Avis d'enquête publique.
Demande de permis d'environnement
Forage par pompage d'essai
Quartier Léopold, Place Léopold à 5000 Namur

Place à la nature

Objet de la demande :

Figure 4 : la pollution affecte toute la nappe phréatique présente sous le parc

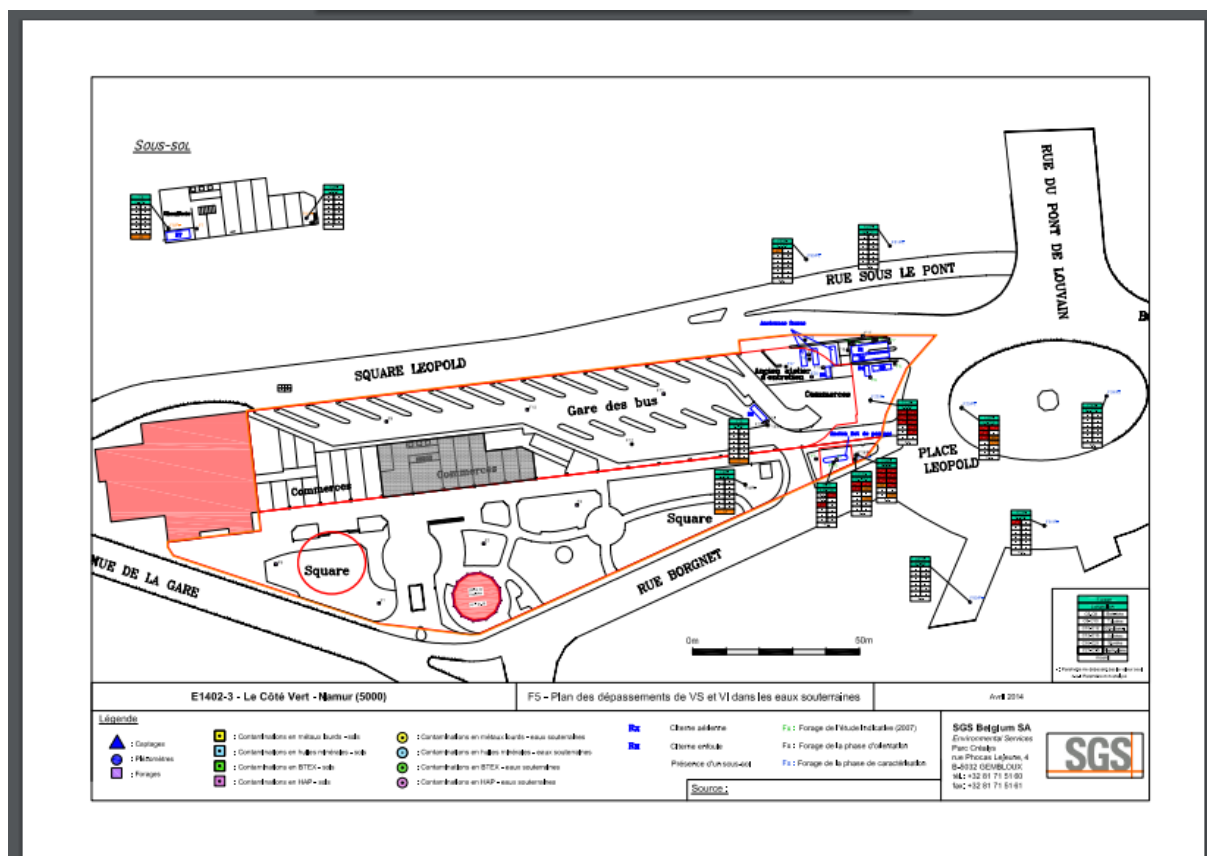
Il est fait état de nombreuses pollutions sur la parcelle concernée tant au niveau du sol qu'au niveau de l'aquifère. Cette situation est d'ailleurs déjà mise en évidence dans l'étude d'incidence relative au PRU parc Léopold (5) **Nappe phréatique – (source : rapport sur les incidences environnementales PRU – bureau CSD - rapport final – 05/01/2021).**

Renseignements pris auprès d'un géologue professionnel, il est avéré que les pollutions présentes au niveau de la nappe phréatique côté rond point Léopold sont également présentes sur le lieu du futur forage.

Au vu des volumes pompés, le géologue consulté fait également état d'une possible modification des flux d'écoulement d'eau de la nappe phréatique, (notamment vers le point de pompage), qui pourraient étendre la contamination présente et concentrer sur le point de forage les pollutions présentes dans le sous-sol.

Ces éléments confirment que l'eau pompée va présenter un risque élevé de pollution et que leur exploitation et leur rejet dans l'égouttage public (voire dans le canal du Houyoux – solution de remplacement) doit être interdite.

Exploitation de pompages d'essai et de pompages temporaires : établissement des états des lieux

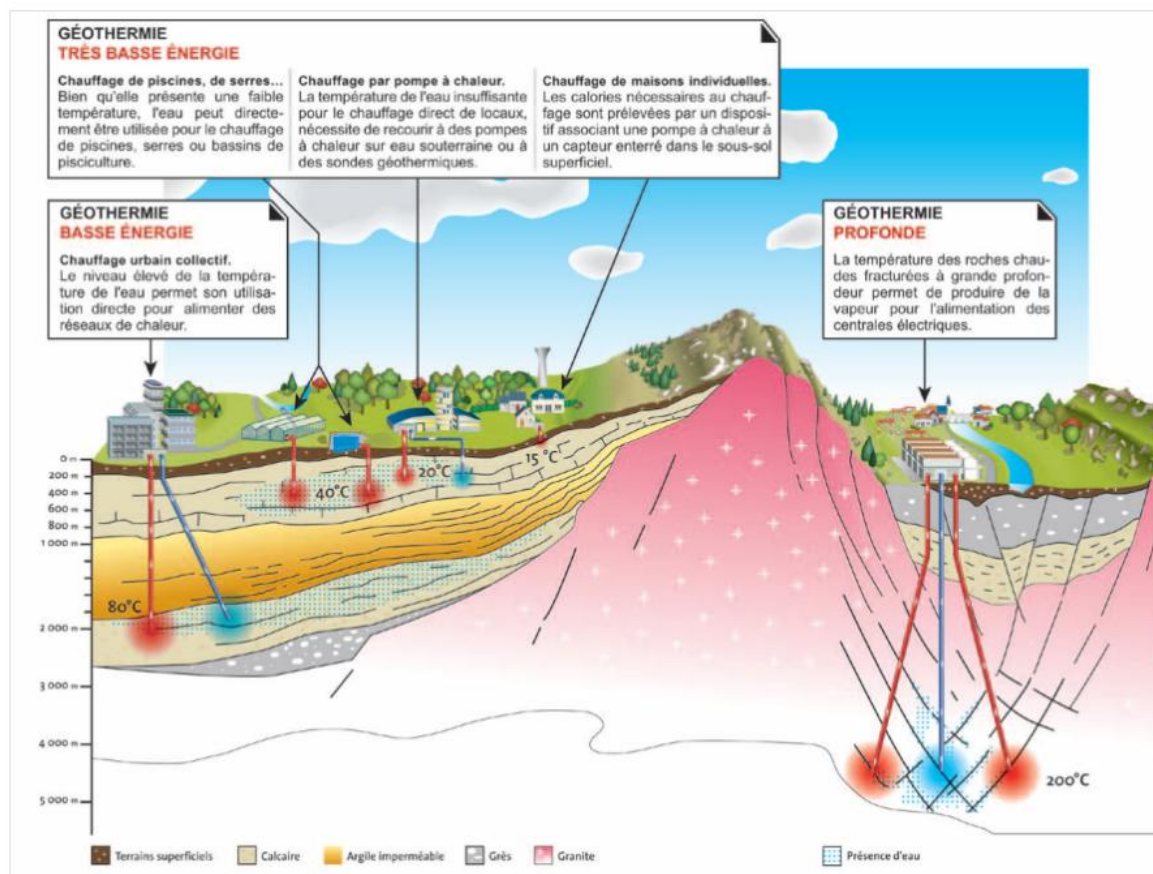
Il est pour le moins interpellant qu'au vu des risques majeurs induits par l'abaissement de la nappe phréatique et de l'impact du tassement des roches induits par la perte en eau, les risques liés à la stabilité des bâtiments présents avenue de la Gare et Rue Borgnet ne soient pris en considération que de manière extrêmement légère.

Si ces risques sont considérés comme légers par le demandeur (sur base de quels critères ?) et afin de permettre une évaluation précise des dégâts éventuels, il aurait fallu réaliser un état des lieux contradictoires et préalable avec les propriétaires riverains, démarche qui n'a pas été réalisée.

Aucune évaluation de l'impact sur la nappe phréatique (niveau, sens d'écoulement, concentration des pollutions), aucun état des lieux préalable permettant de mesurer l'impact de l'assèchement des sols présents sous les constructions voisines, cette activité de pompage s'apparente à un jeu de fléchettes à l'avenir incertain.

Lors de l'exploitation de pompages d'essai et de pompages temporaires, afin d'éviter toute contestation avec les riverains en cas de dégâts éventuels aux immeubles, l'exploitant établit un état des lieux préliminaire avant le début des travaux et un état de recollement après travaux.
